大間原子力発電所審査資料	
資料番号	OM1-CA157-R01
提出年月日	2021年12月8日

大間原子力発電所
敷地の地質・地質構造
(コメント回答 その14)

2021年12月
電源開発株式会社

本資料では、第986回審査会合(2021年6月25日)の指摘事項について、下表のとおり回答する。

(2) シームS-11と断層との切断関係(9/10): Tf-5(a)トレンチ北側法面詳細スケッチ①

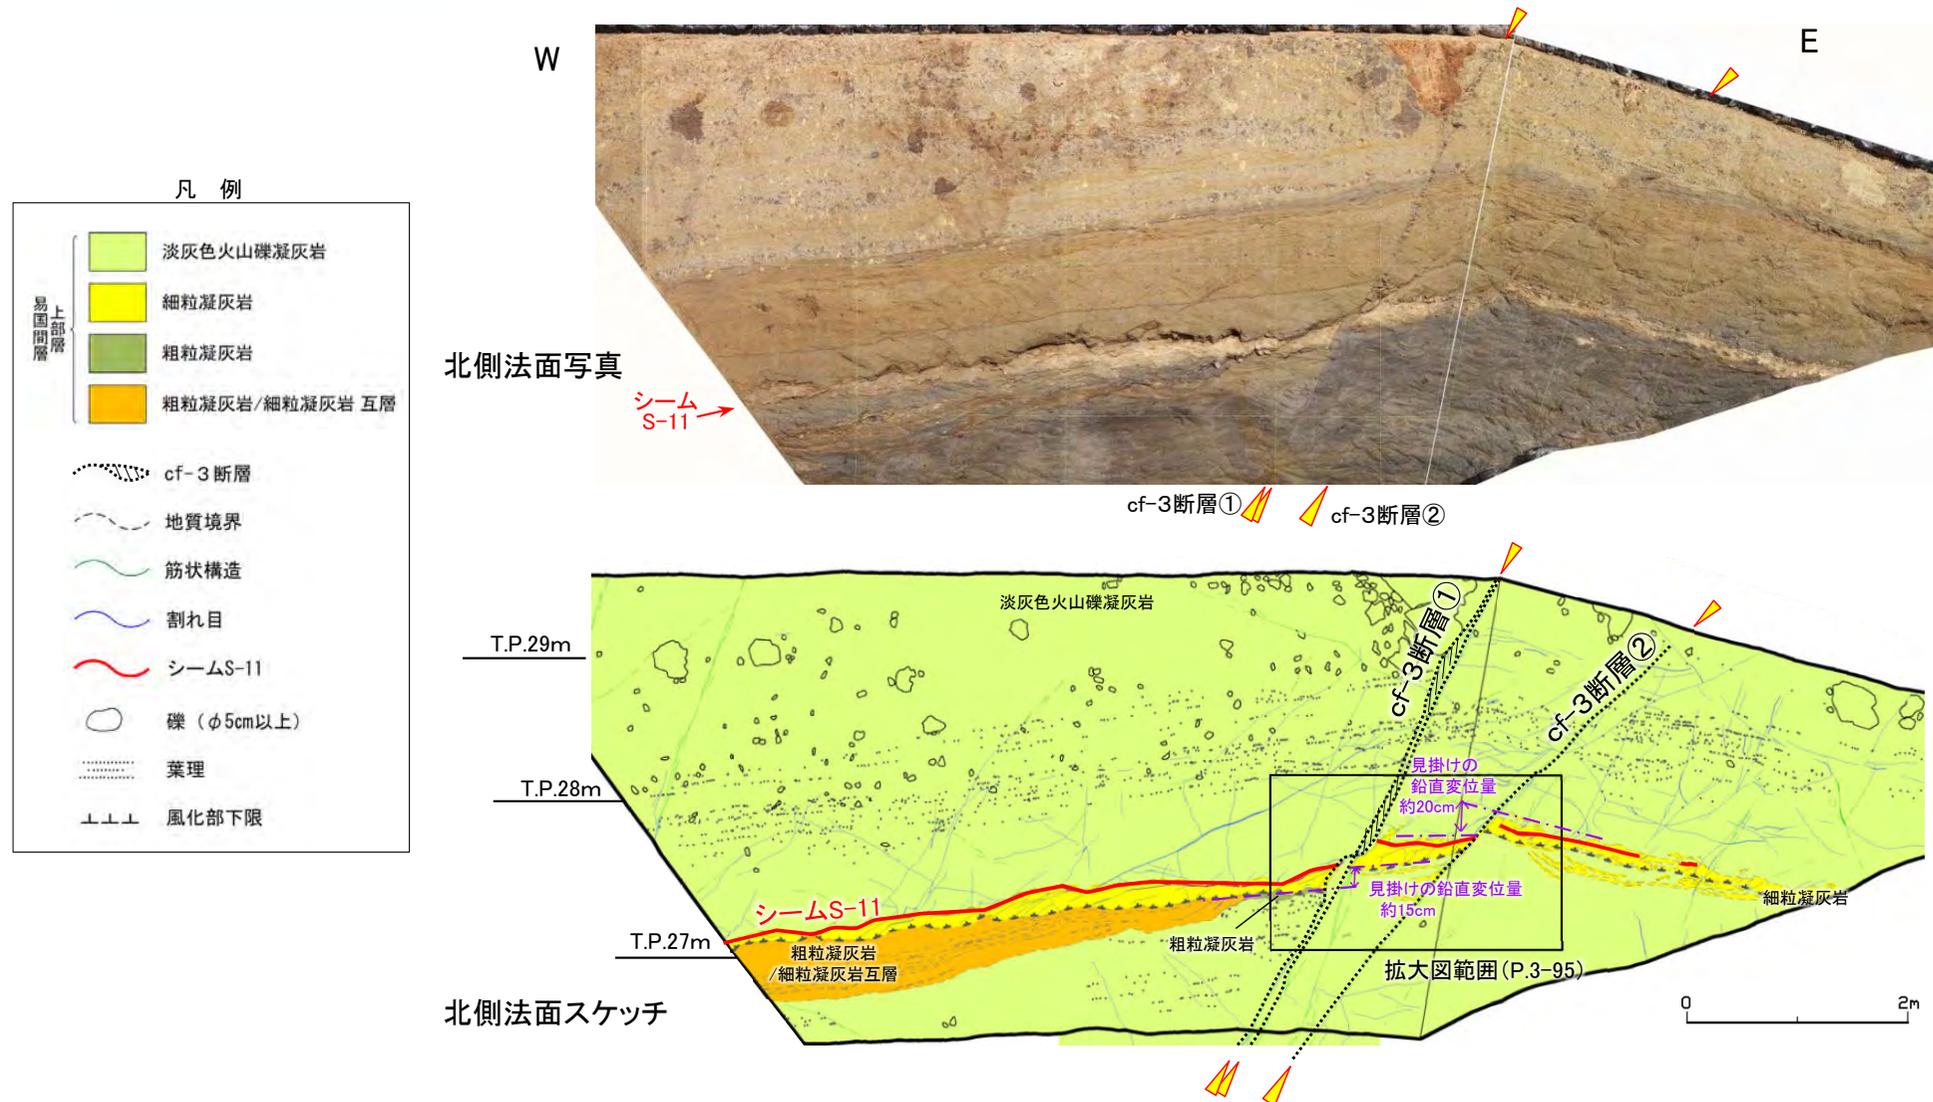
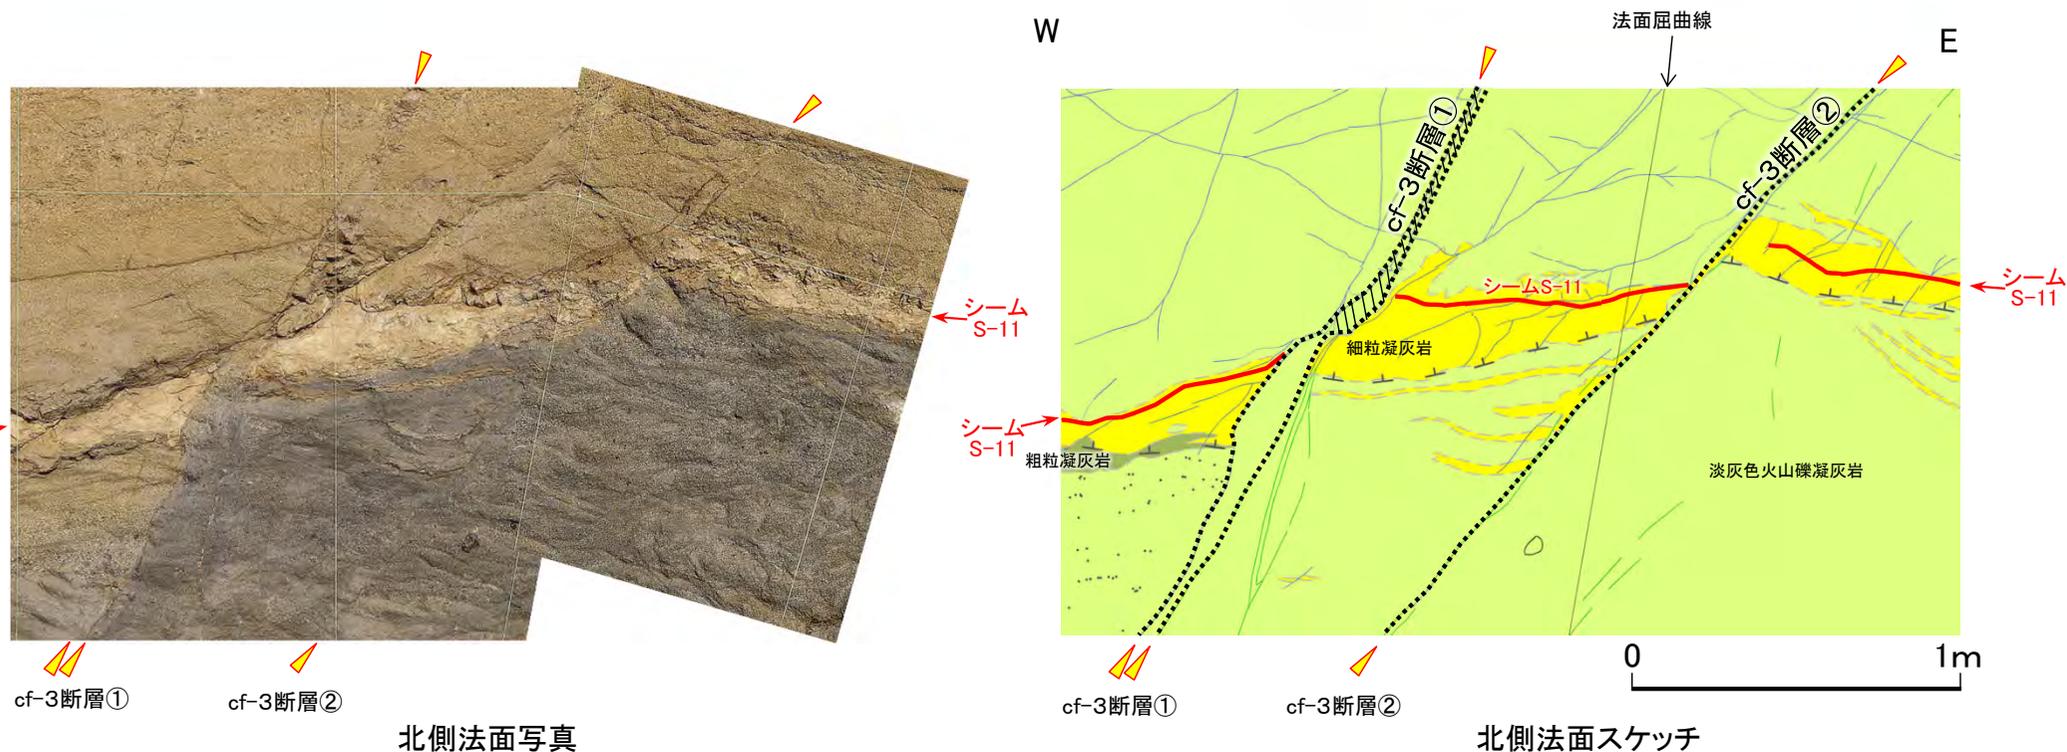
- 後期更新世に生じた変状について、変状弱面の分布、変状が形成された成因等に関するデータや論理構成を再整理し、変状弱面の分布評価範囲を説明し、検討対象シームの代表としているシームS-10の評価について理解を得たものの、シームS-11について規則的解釈別記1に照らした評価の見直し、重要な安全機能を有する施設での位置関係、変状の有無によるシームS-11付近の岩盤性状、変状の形成要因等に関する根拠データを整理した上で説明するよう指摘を受けた。

Tf-5(a)トレンチで弱風化部において、後期更新世以降の活動がないcf-3断層に切断されている。

- Tf-5(a)トレンチでは、シームS-11はT.P.28m付近に分布している。
- トレンチ法面においてcf-3断層とシームS-11との切断関係を確認した。

- Tf-5(a)トレンチでは、シームS-11はフィルム状の粘土質の薄層であり、鏡肌や条線が見られる。
- cf-3断層の断層幅は最大6cm~7cm、見掛けの鉛直変位量は約40cmで周辺岩盤より細粒で固結している。
- シームS-11で実施した針貫入試験の結果、針貫入勾配が0N/mmを示すことを確認した。

- Tf-5(a)トレンチでは、シームS-11はフィルム状の粘土質の薄層であり、鏡肌や条線が見られる。
- 南側法面で1条であったcf-3断層は、底盤付近で分岐し、北側法面では2条となる。それぞれcf-3断層①、cf-3断層②と称する。
- cf-3断層の断層幅は最大6cm、見掛けの鉛直変位量はcf-3断層①で約15cm、cf-3断層②で約20cmである。
